1.1 CONCEPTO TÉCNICO No.	CT-7805
1.2 ÁREA:	Subdirección de Análisis de Riesgos y Efectos de Cambio Climático
1.3 COORDINACIÓN:	Estudios y Conceptos Técnicos
1.4 REFERENCIA CRUZADA RADICADO FOPAE:	2014ER16469
1.5 RESPUESTA OFICIAL No.	RO-73936

2.1 SOLICITANTE:	Arq. Juana Sanz Montaño
2.2 PROYECTO:	Calle 42 Sur No. 6-26 Este
2.3 LOCALIDAD:	4. San Cristóbal
2.4 UPZ:	50. La Gloria
2.5 BARRIO O SECTOR CATASTRAL:	San José Oriental
2.6 DIRECCIÓN:	Calle 42 Sur No. 6-26 Este
2.7 CHIP:	AAA0003YYTD (*)
2.8 MANZANA CATASTRAL:	41
2.9 PREDIO CATASTRAL:	
2.10 ÁREA (Ha):	0.0208 (*)
2.11 FECHA DE VISITA:	Octubre 02 de 2014

Fotografía No 1. Predio objeto de visita. Vivienda de un piso. Vías pavimentadas La construcción no cumple con las especificaciones sismoresistentes exigidas por la legislación Colombiana (NSR-10).

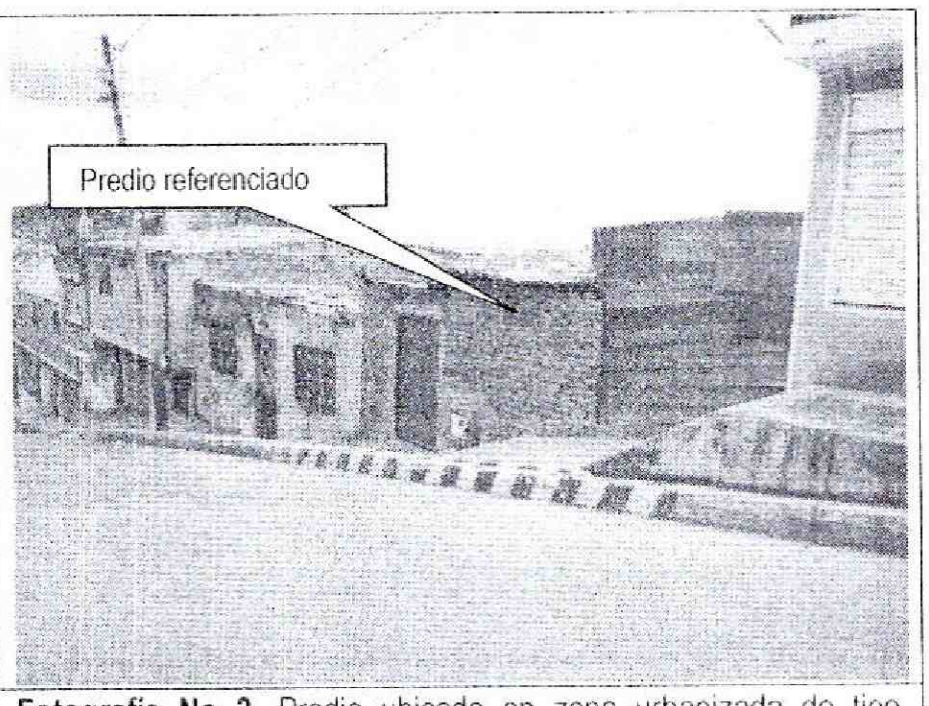
En el momento de la visita técnica al predio objeto del presente concepto, se observó una vivienda de un piso aparentemente en mampostería simple. No se observaron evidencias de afectación por procesos de remoción en masa de carácter local en su interior, ni de carácter general en la ladera o zonas aledañas al predio evaluado (Fotografías No 1 y 2).

Fotografía No 2. Predio ubicado en zona urbanizada de tipo residencial, suelo consolidado sin procesos de remoción a la vista. Se observan aguas canalizadas.
